II/605 a III/2365 Beroun, rekonstrukce silnic - zbyvajících úsek

SO 302 - Kanalizace dešťová - II/605 km 1,440-2,538

Změnový list

Věc: Oznámení Zhotovitele o výškové kolizi potrubí DN 300 stoky A6 objektu SO 302 a stávajícího potrubí vodovodu

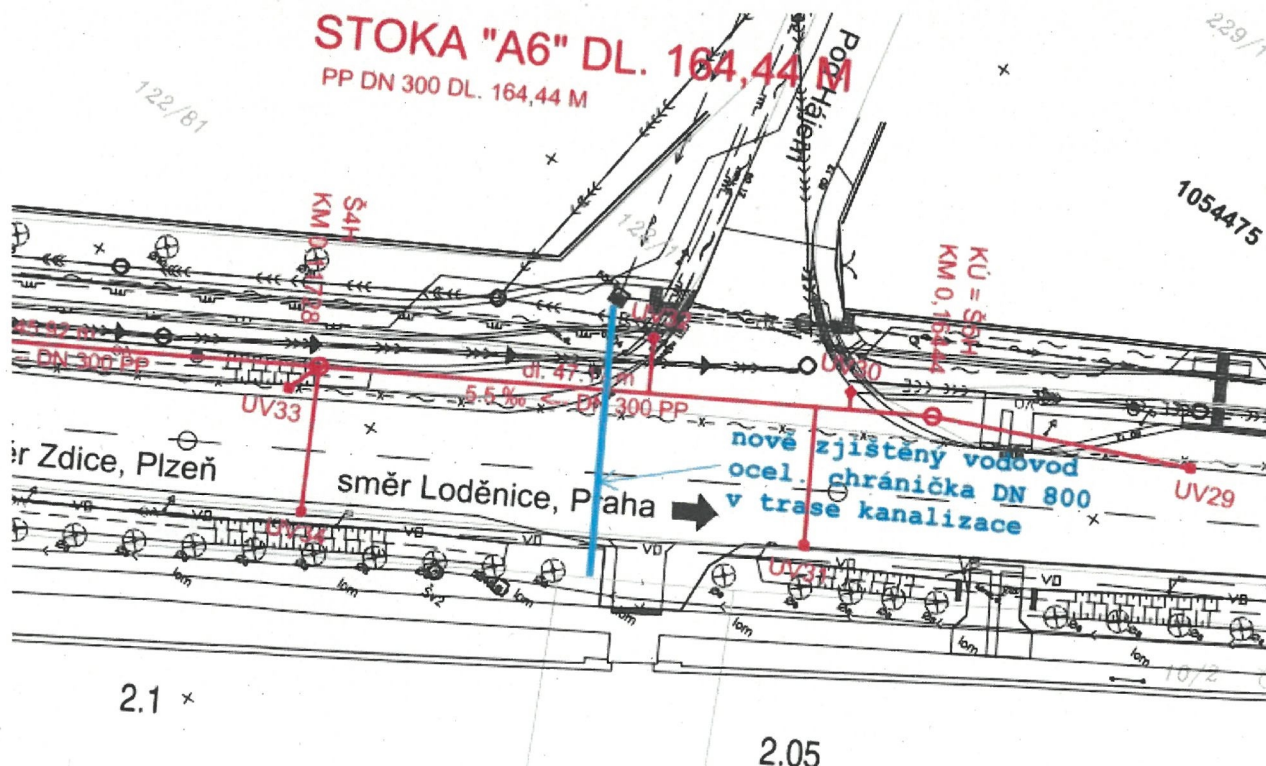
dne 14.03.2023 byla v rámci provádění zemních prací objektu SO 302 zjištěna kolize mezi navrhovaným kanalizačním potrubím DN 300 stoky A6 mezi šachtami Š4H a Š5H objektu SO 302 a stávajícím potrubím vodovodu, které je vloženo do ocelové chráničky cca DN 800. Nalezené stávající potrubí vodovodu nebylo zakresleno v koordinační situaci DPSP a nebylo správcem vodovodu vytyčeno v rámci vytyčování sítí před zahájením stavebních prací. Horní hrana chráničky vodovodu výškově zasahuje do trasy kanalizace viz přiložená fotografie na další straně.

Zhotovitel navrhuje mezi šachty Š4H a Š5H přidat novou spadišťovou šachtu tak, aby nové kanalizační potrubí DN 300 vedlo v místě křížení nad stávajícím vodovodním potrubím. Část kanalizačního potrubí s takto upravenou výškou bude mít dostatečné krytí, odhadovaná hloubka uložení bude cca 1,5 m pod okolním terénem, původní hloubka uložení byla dle RDS cca 2,1 m.

Na základě návrhu Zhotovitele byla mezi šachty Š4H a Š5H přidána nová spadišťová šachta tak, aby kanalizační potrubí DN 300 stoky A6 objektu SO 302 vedlo v místě křížení nad stávajícím vodovodním potrubím.

Zástupce AD s navrženým technickým řešením a se změnou stavebního objektu souhlasí. Řešení navržené Zhotovitelem je nutné ke zdárnému dokončení stavebního objektu a k zajištění jeho funkčnosti. Změna byla řádně projednána.
